Zeitschrift: Bulletin technique de la Suisse romande
Band: 58 (1932)
Heft: 17

CONCOURS BANQUE CANTONALE VAUDOISE

Concours d'architecture ouvert par la Banque Cantonale Vaudoise, à Lausanne.

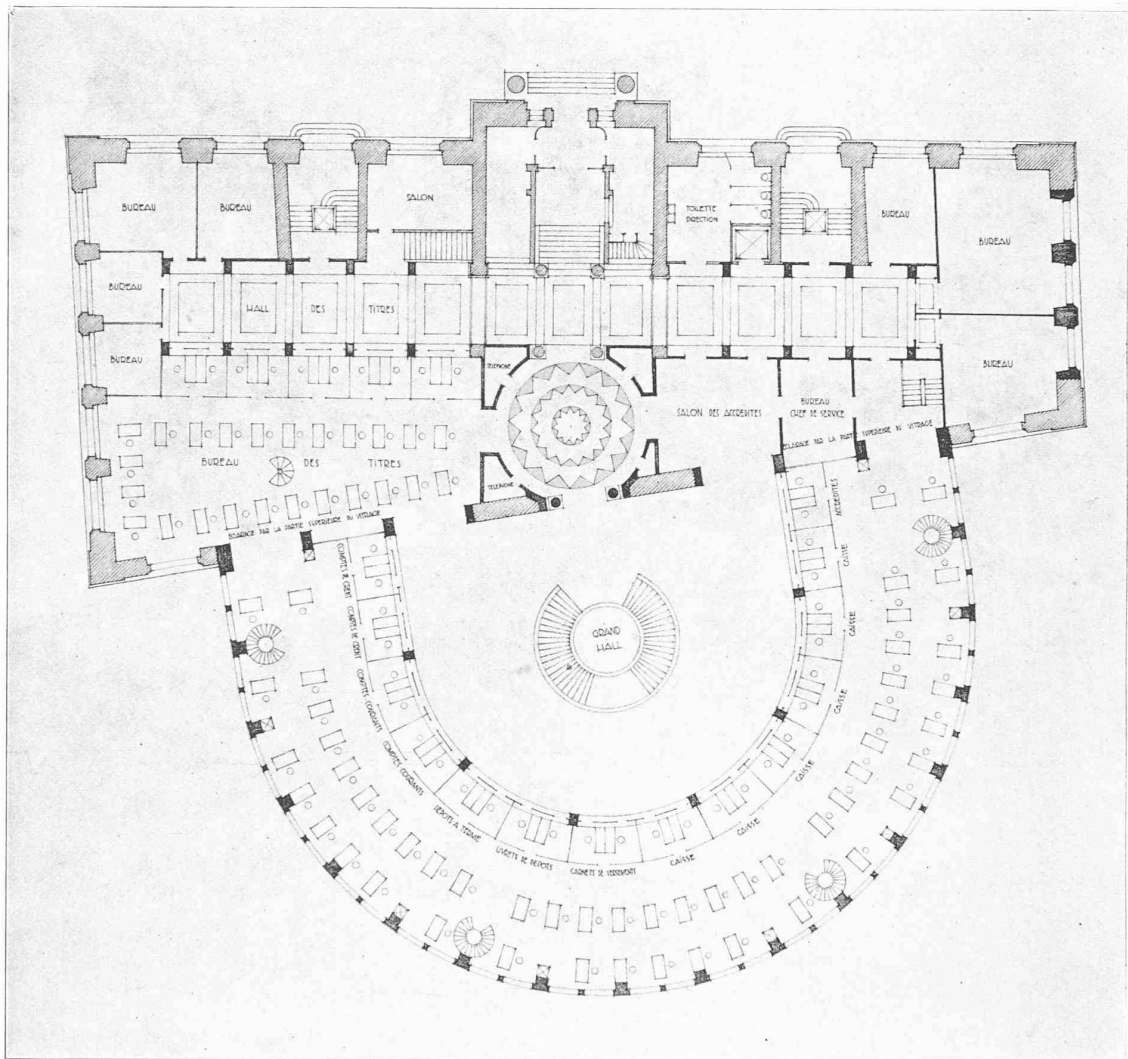
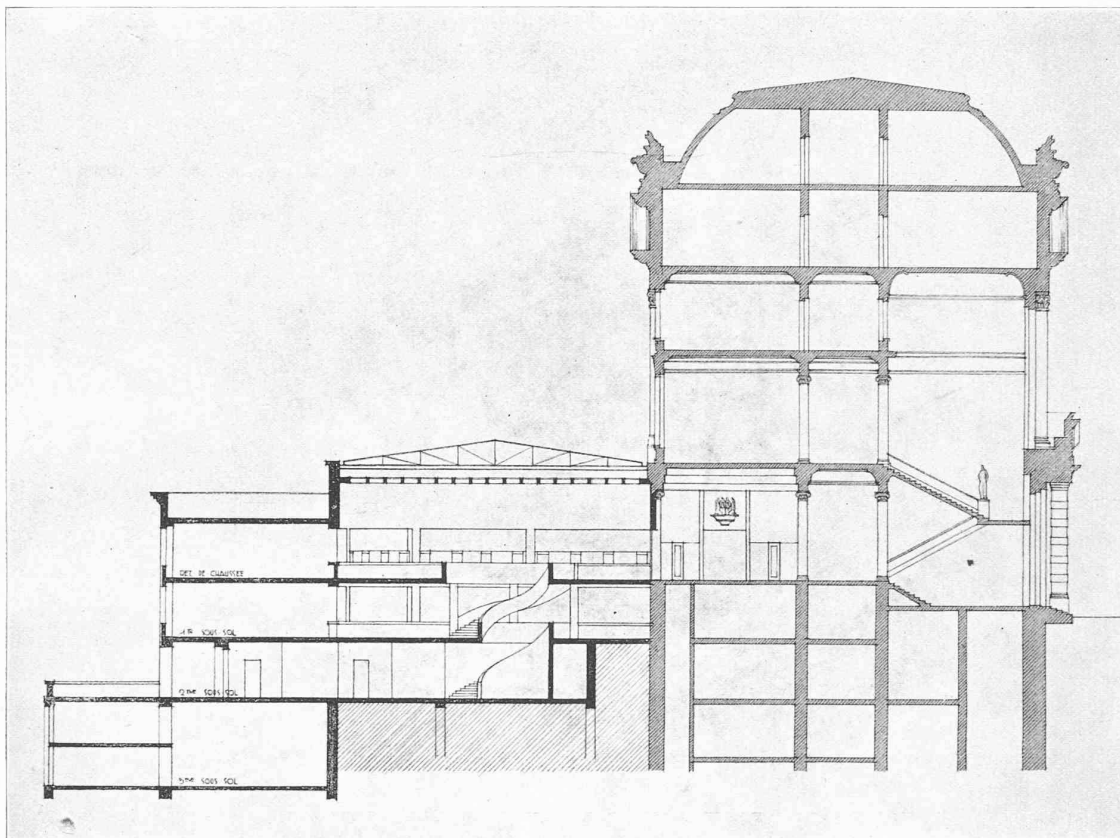
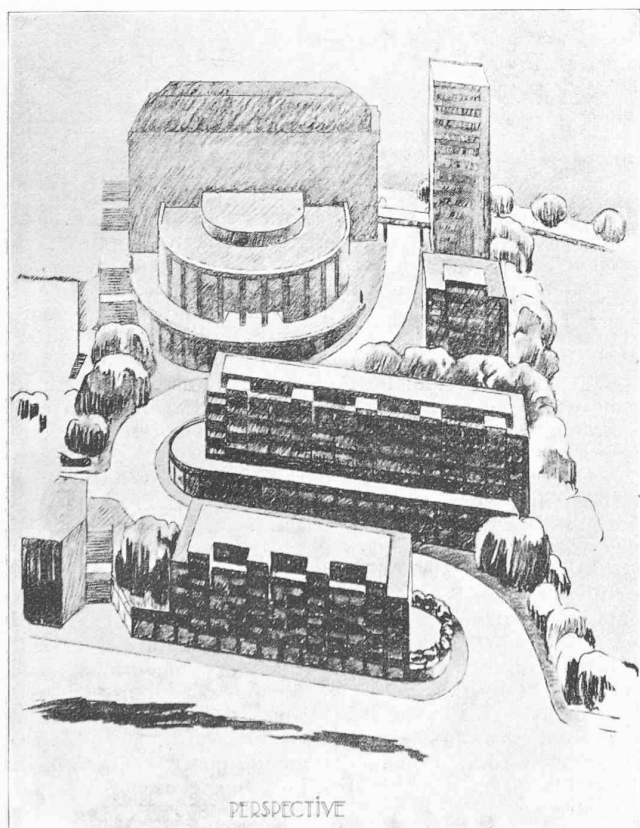
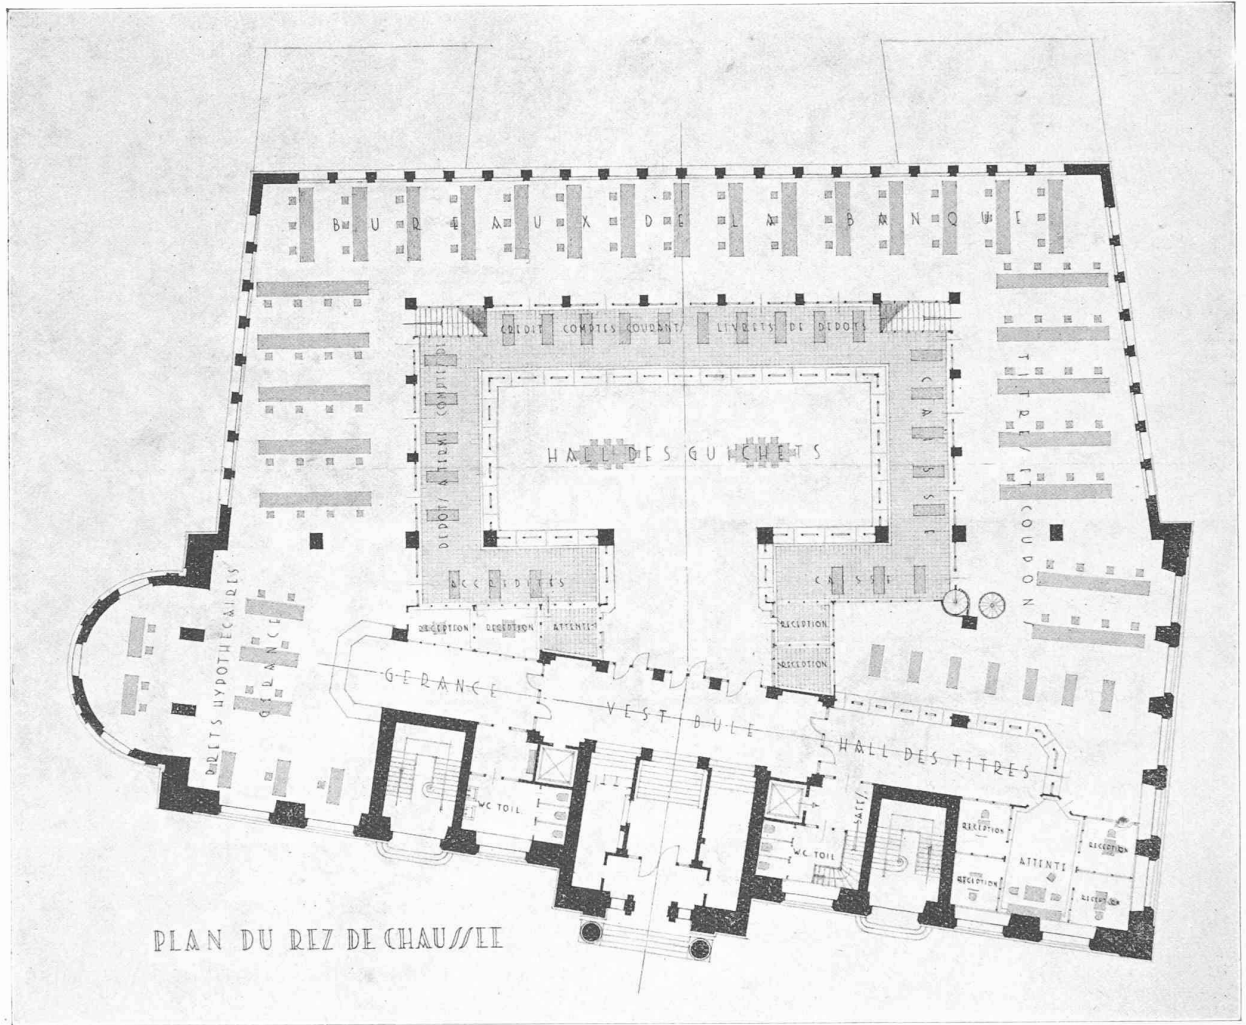
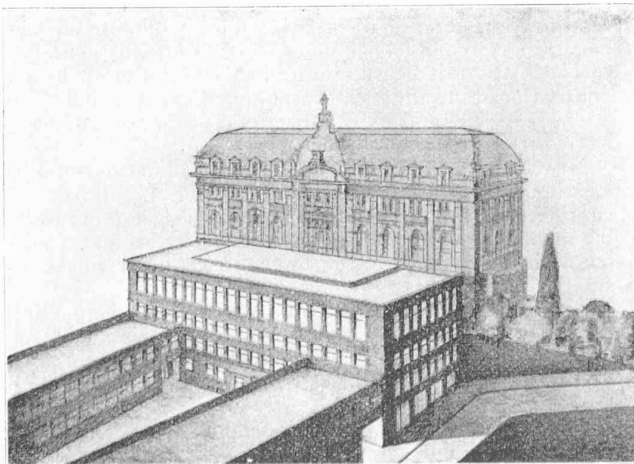
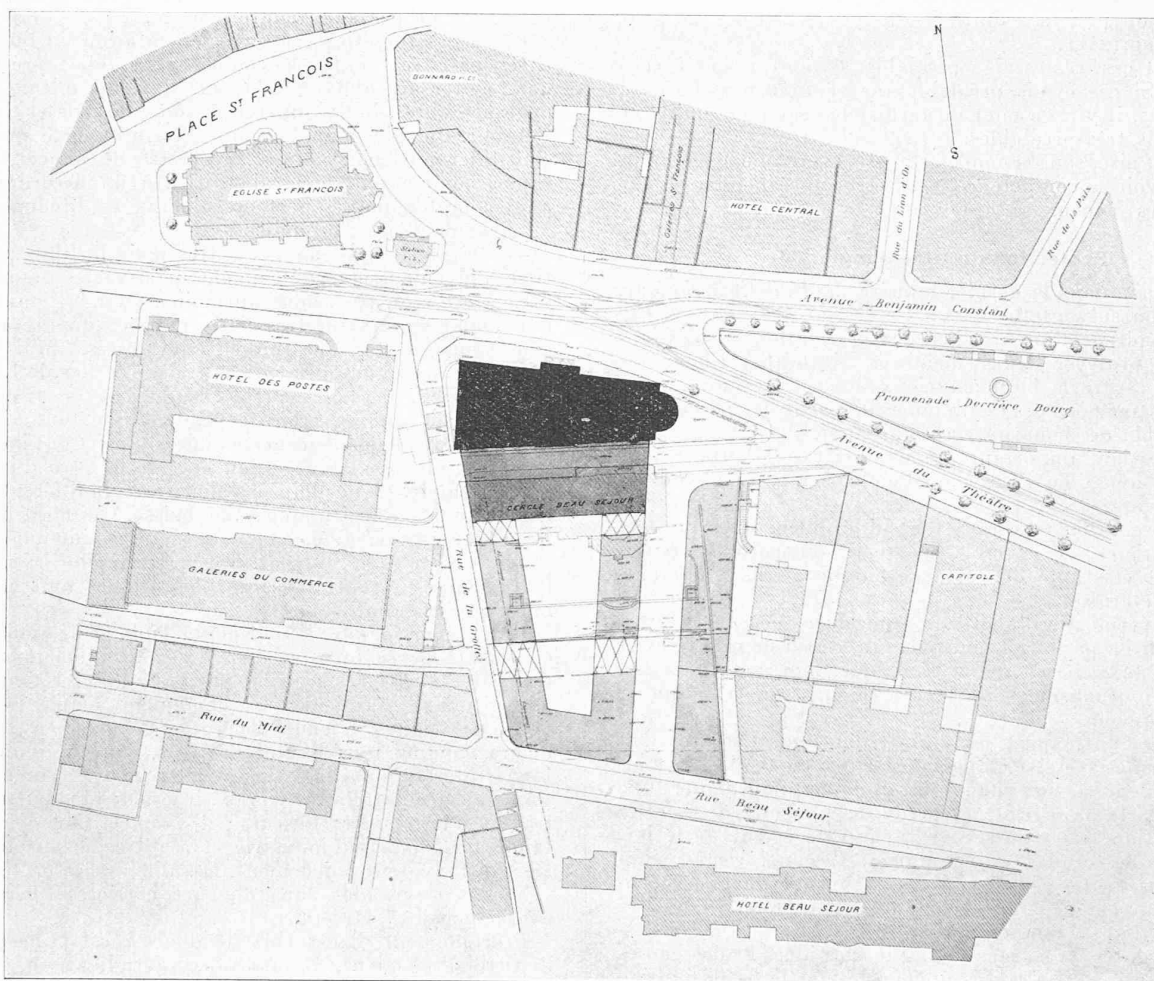
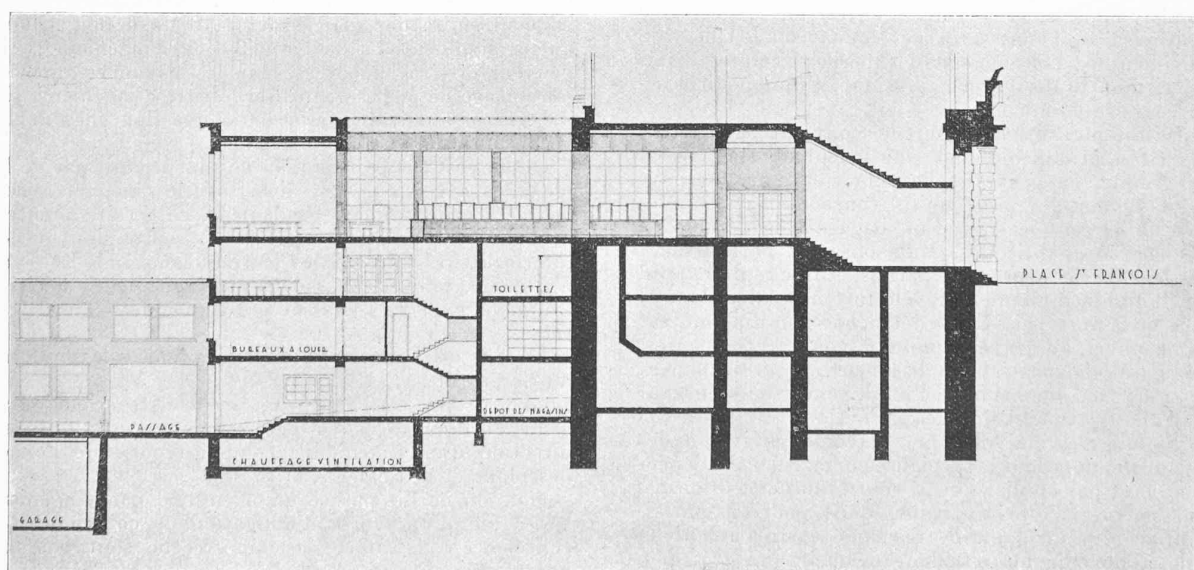
N° 4. *B. C. V.* — Solution défavorable pour la nouvelle voie. L'annexe, de dimensions peu modestes, possède un hall bien conditionné. Le Service des titres est favorable. Modifications importantes du rez-de-chaussée actuel. Les modifications prévues au 1^{er} étage sont superflues et sans intérêt. Manque d'étude et de caractère dans l'indication de l'architecture extérieure. (A suivre.)
